# 改善箇所説明図

駐車ブレーキケーブル

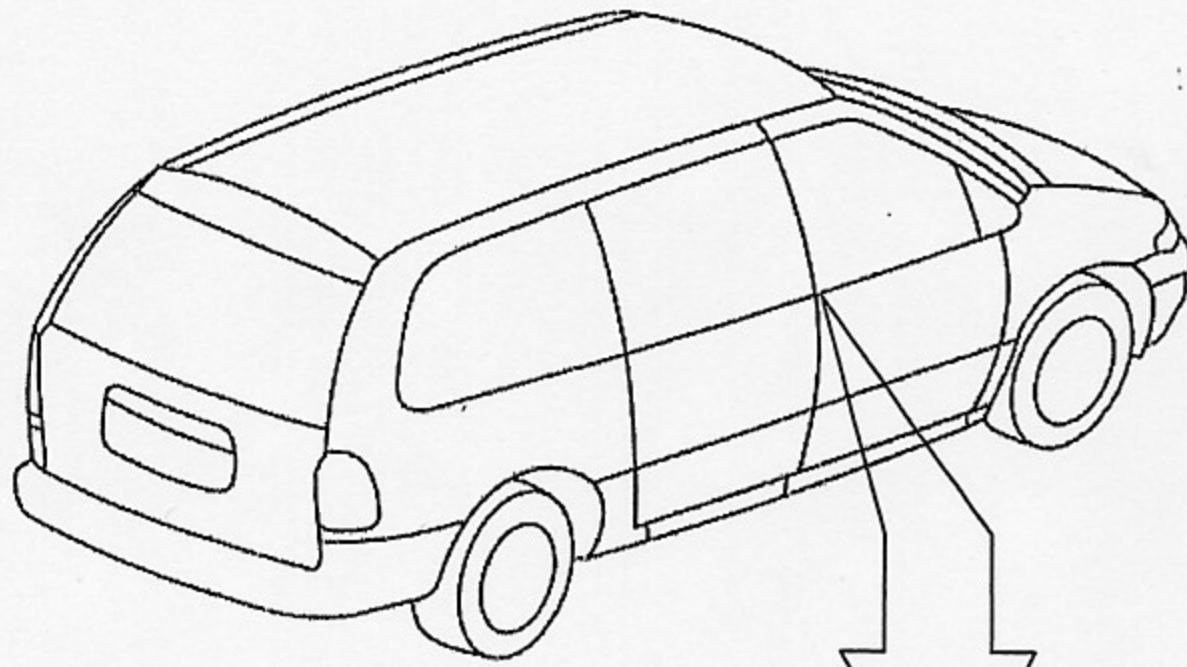
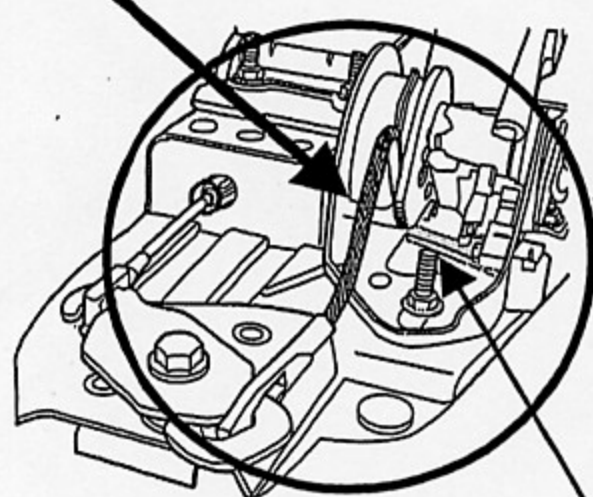
基準不適合発生箇所

制動装置において、駐車ブレーキケーブルの長さに不適切なものがあるため、このままの状態で使用を続けると、駐車ブレーキのレバーの引き代が大きくなり、最悪の場合、駐車ブレーキが作用しなくなるおそれがある。

全車両、駐車ブレーキケーブルを対策品と交換する。
